常州天马集团有限公司（原建材二五三厂）  
年产 8 万吨高端高性能玻璃纤维及  
特种织物高端化技改项目  
一般变动环境影响分析

常州天马集团有限公司（原建材二五三厂）

2024年8月

图 2.2-1 实际建成后废气处理工艺流程图

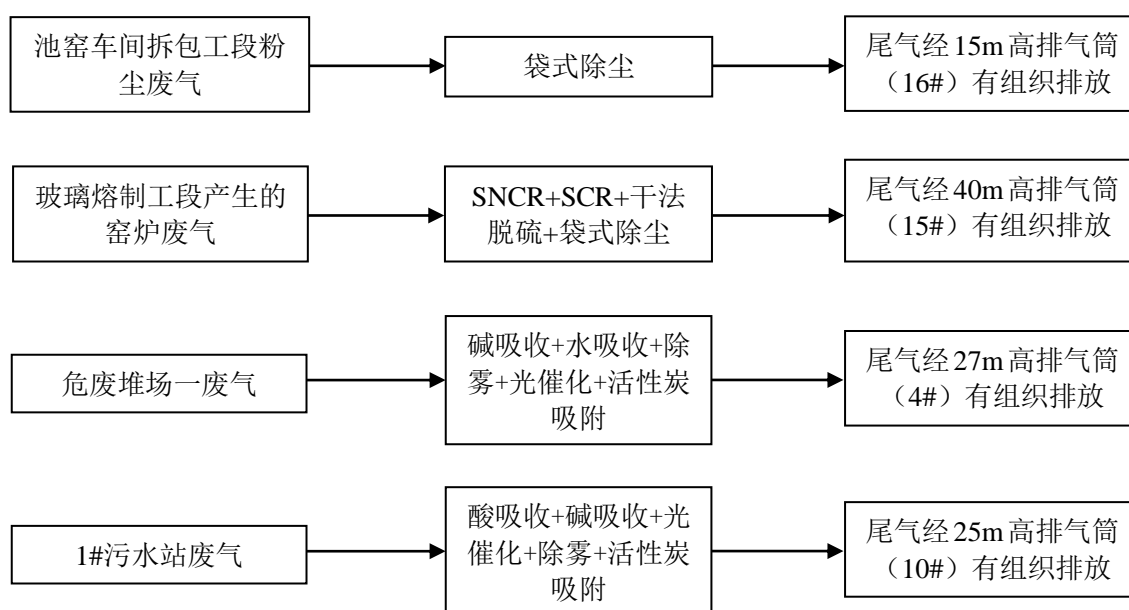
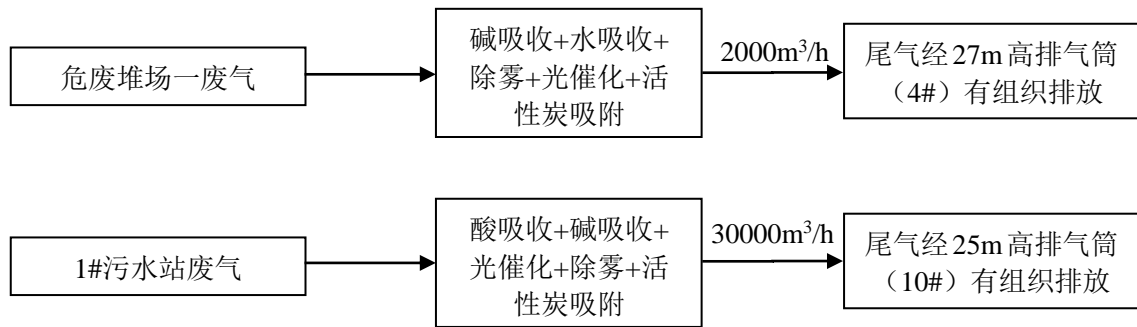
原环评中，玻璃熔制工段产生的窑炉废气经收集后采用 SNCR+SCR+干法脱硫+袋式除尘，尾气通过 1 根 40m 高排气筒(15#) 有组织排放。

实际建成后，玻璃熔制工段产生的窑炉废气经收集后采用 SCR+干法脱硫+袋式除尘，尾气通过 1 根 40m 高排气筒(15#) 有组织排放。取消“SNCR 措施”的主要原因为 SNCR 在余热锅炉之前，喷氨水之后会有颗粒物粘结、导致余热锅炉换热管堵塞。

②玻璃熔制工段产生的窑炉废气经收集后采用SCR+干法脱硫+袋式除尘处理，尾气通过一根40m高排气筒（15#）有组织排放

由上表可知，巨石公司窑炉废气经“SCR+干法脱硫+袋式除尘”处理，颗粒物、SO<sub>2</sub>、NO<sub>x</sub>的处理效率分别为99.8%~99.9%、98.9%~99.3%、96.5%~97.4%。本次验收项目窑炉废气采用同种处理措施，可满足原环评及批复中废气处理效率要求（颗粒物、SO<sub>2</sub>、NO<sub>x</sub>的处理效率分别为99%、85%、95%），并实现达标排放。
